## **MODIFICACIÓN PUNTUAL Nº 4 DEL PLAN ESPECIAL DE PROTECCIÓN DEL CONJUNTO HISTÓRICO DEL NÚCLEO ANTIGUO DE CANFRANC.-**

### **3. OBJETO DE LA PRESENTE MODIFICACIÓN**

## **5. MODIFICACIÓN 4b. Modificación de las condiciones de protección del edificio conocido como "El Horno",**

Flig-01 Situación de la edificación

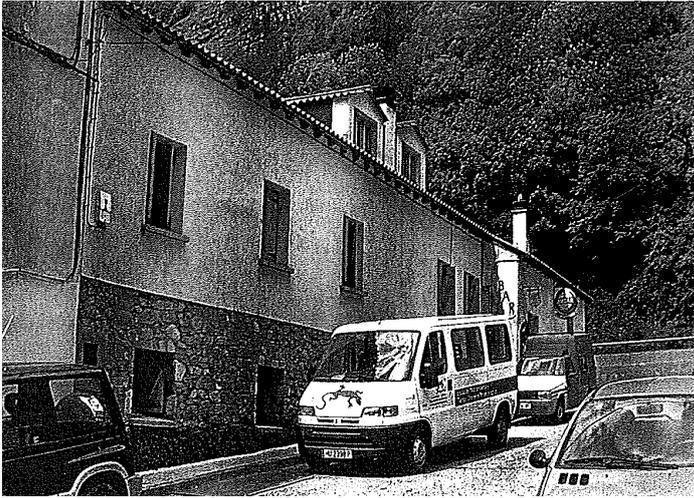
El actual planeamiento ha incluido el edificio El Horno en el catalogo de edificaciones protegidas con el nivel de protección ambiental, grado 2. Además del las condiciones genéricas para este nivel, en la ficha correspondiente se especifican una serie de condiciones particulares que incluyen una limitación de la posible elevación de la altura del edificio.

El edificio actual se levanta sobre los restos del original quemado en el incendio de 1944, momento en el que se redujo su altura en una planta.

La altura general autorizada para los edificios del núcleo de Canfranc es de planta baja, 2 plantas alzadas más un aprovechamiento de cubierta, con una altura de cornisa de 9 m medida en la calle Albareda, eje del núcleo. Esta altura de cornisa deberá mantenerse en todo el perímetro de la manzana, independientemente de la mayor altura de la rasante de la calle en el mismo. Sin embargo el planeamiento establece una limitación de un posible incremento del edificio que nos ocupa, en nuestra opinión algo confusa e injustificada, ya que es el único edificio de la calle Albareda y sus adyacentes que la sufre. Además, tal como se muestra en la fotografía de época adjunta, el edificio original tenía una altura similar a la del resto del ámbito.

Respecto a su volumetría **se permite la elevación de su altura hasta los nueve metros medidos en la rasante de la acera en la esquina de encuentro de la calle Albareda y la calle Ramón y Cajal, limitación que se mantendrá en todo el fondo de la parcela y en toda la longitud de la fachada.**
